Modification 42 4003 (D12) et 1025 (D120).

WASSMER-AVIATION
ATTERRISEUR AR.D12/D120
BAGUES BRONZE COTES "REPARATION"

D120.

42.02 - BIS.

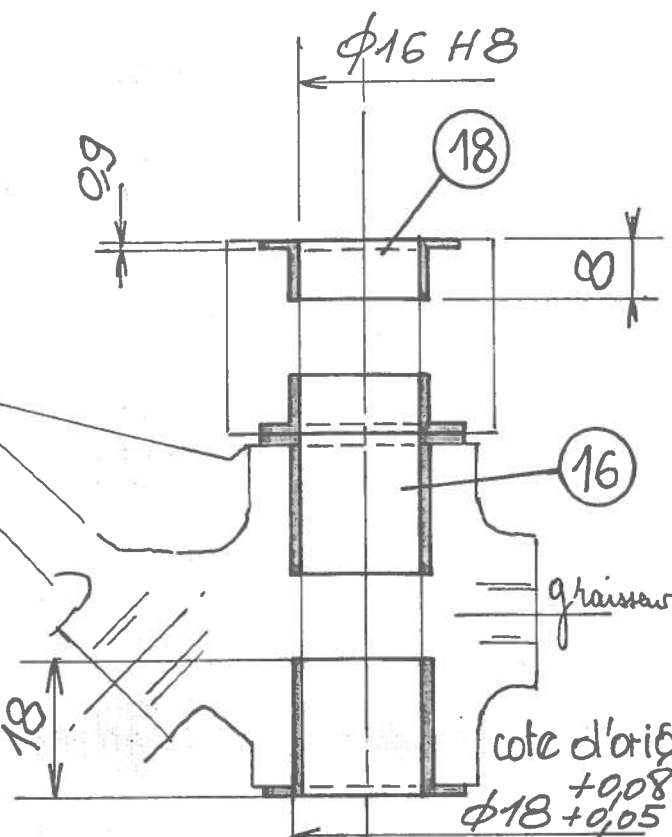
passer à 0,5 en ϕ sup^r en
REPARATION si les fonderies
sont ovalisées.
Realiser celles-ci d'autant

2 cotes REPARATION autorisées =
 $\phi 18,5$ et $\phi 19$ MAXIMAL
